# V601 | Revisão sobre o detalhamento

051-SJ-EST-LO-06301-VIG-TIP-R00.PDF | prancha original, página 1 | revisão de 09/10/2026

x em metros a partir da primeira face interna de apoio; lb em cm; As em cm². Critérios e memória: Relatorio_revisao_vigas_TIPO_FINAL.pdf.

# V622 | Revisão sobre o detalhamento

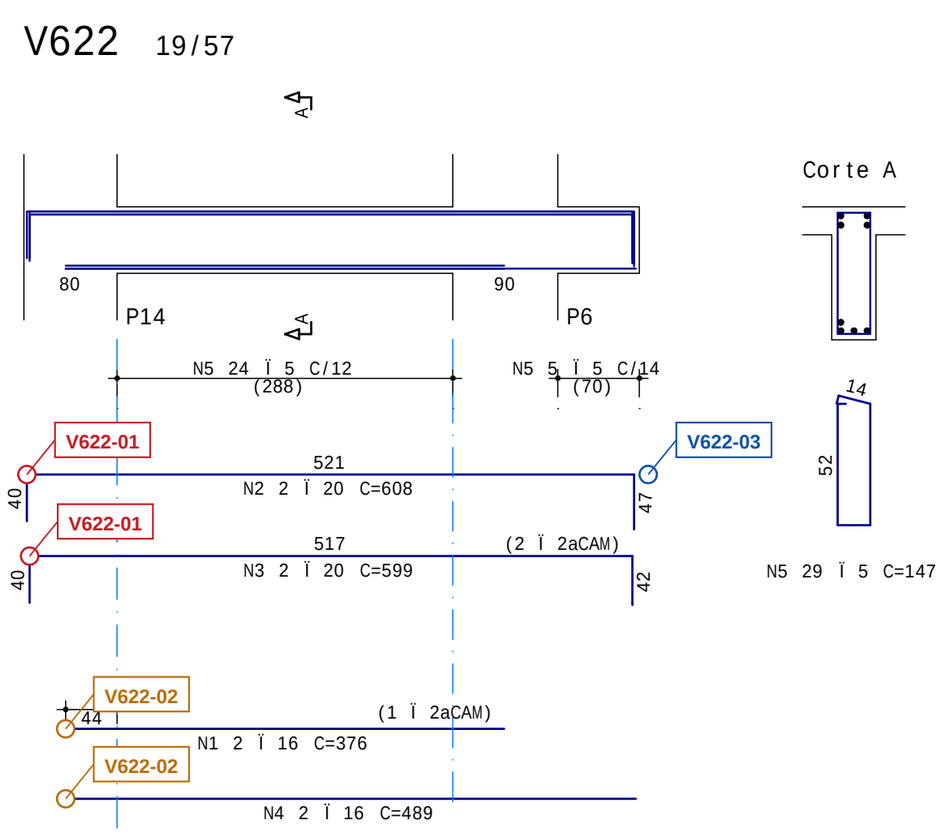
P14: As requerida/presente = 8.60/8.04 cm²; lb necessário/geometria = 47.1/77.5 cm. Ensaio de ancoragem desfavorável mesmo no cenário condicional de gancho; conferir nó e hipóteses no relatório.

# V623 | Revisão sobre o detalhamento

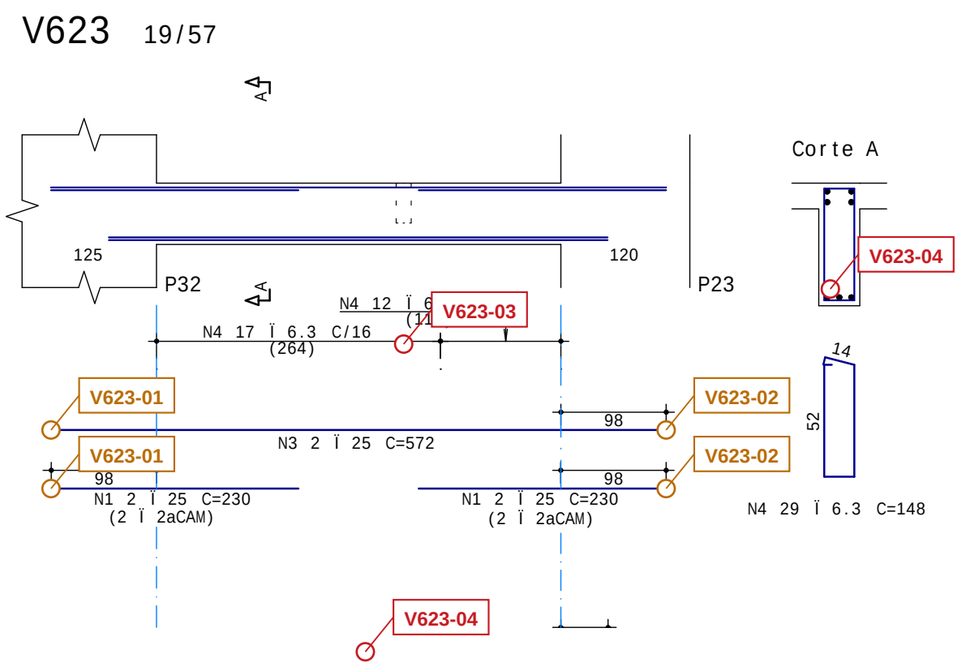
N2 = 4Ø16 C=464 consta na relação e na seção A, porém sua posição longitudinal/cotas não foi identificada na elevação. Positiva inconclusiva: confirmar posição, camadas e ancoragens. A marcação indica lacuna documental, não ausência física comprovada.

# V624 | Revisão sobre o detalhamento

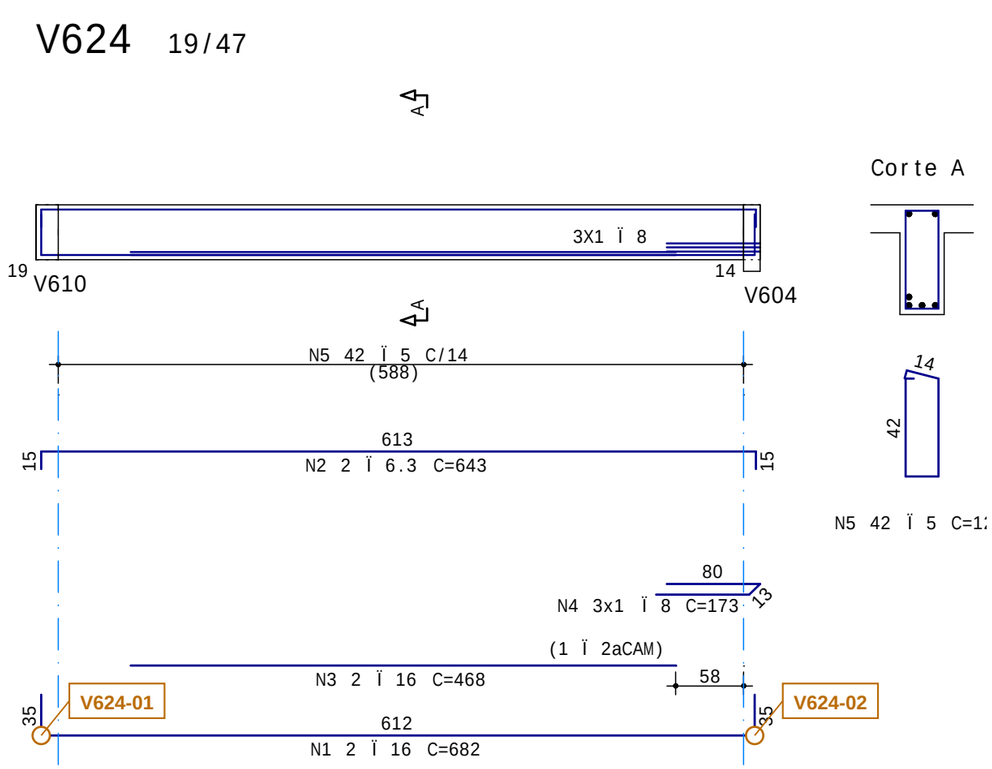
V604: As requerida/presente = 2.13/4.02 cm²; lb necessário/geometria = 23.3/11.5 cm. Ensaio de ancoragem desfavorável mesmo no cenário condicional de gancho; conferir nó e hipóteses no relatório. Há 3Ø8 N4 existentes; avaliar contribuição conjunta e posição dos grampos.

# V625 | Revisão sobre o detalhamento

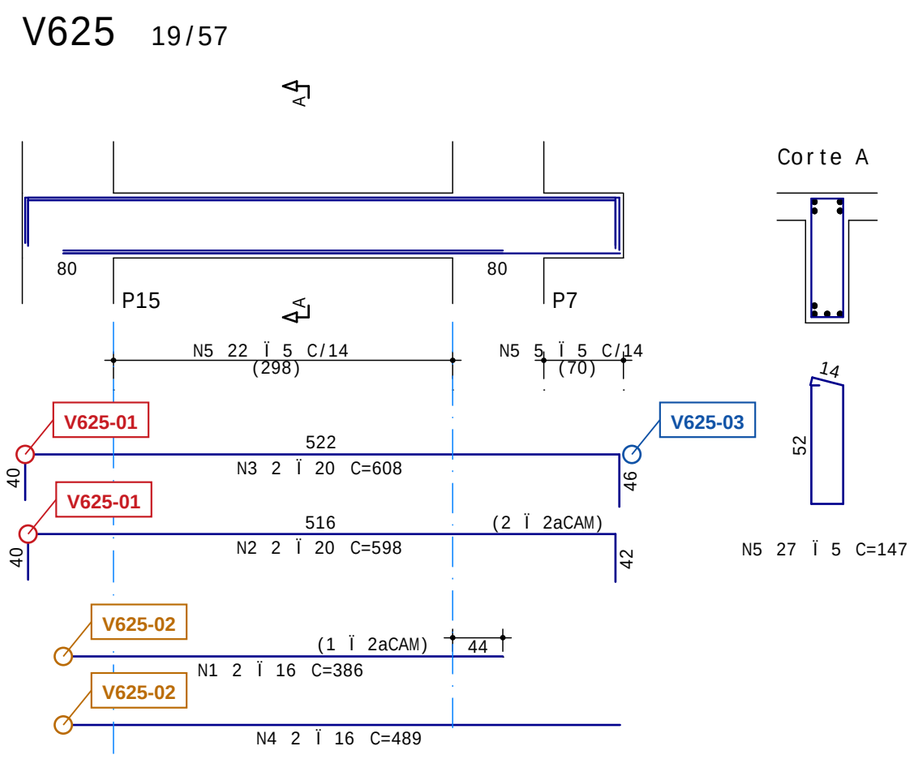
P15: As requerida/presente = 7.87/8.04 cm²; lb necessário/geometria = 43.1/77.5 cm. Ensaio de ancoragem desfavorável mesmo no cenário condicional de gancho; conferir nó e hipóteses no relatório.
